① 改善箇所説明図

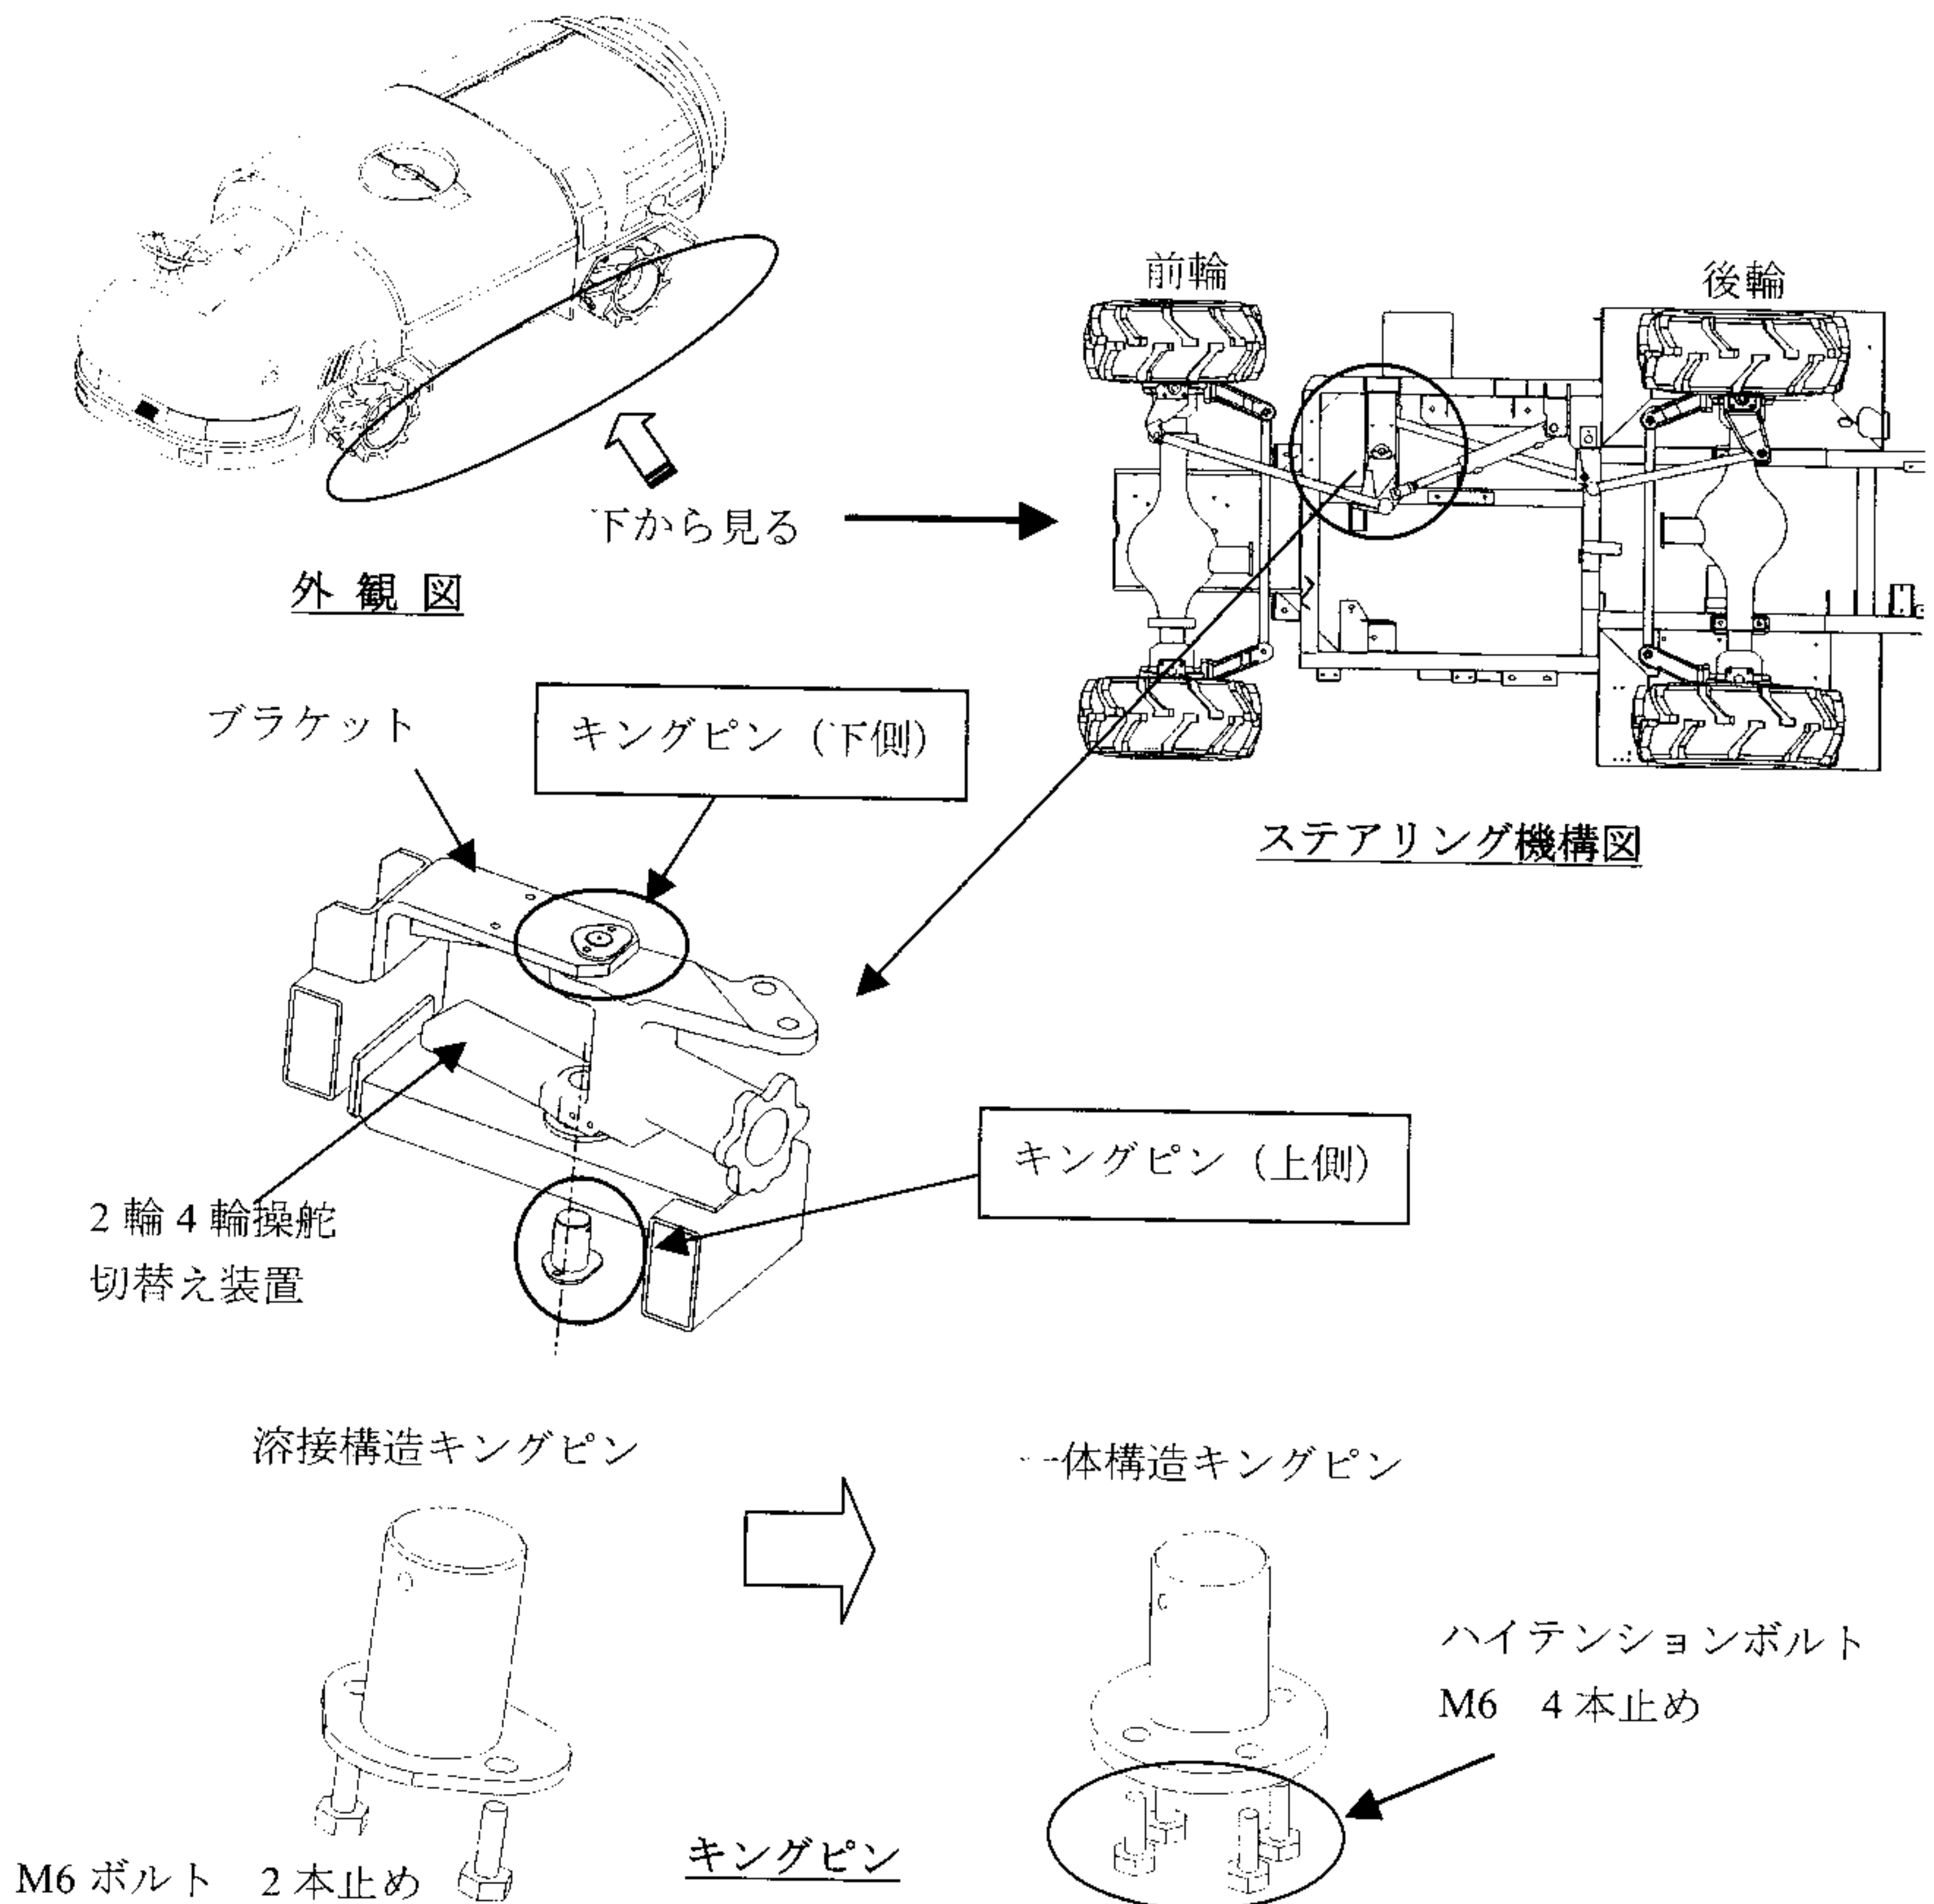
基準不適合箇所

二輪四輪操舵切替装置を上下2ヶ所で支持しているキングピンの溶接が不適切なため、ピンとフランジの溶接部に亀裂が発生するものがある。そのため、そのまま使用を続けると、フランジからピンが脱落しハンドル操作ができなくなるおそれがある。

改善の内容

全車両、キングピンを対策品と交換する。
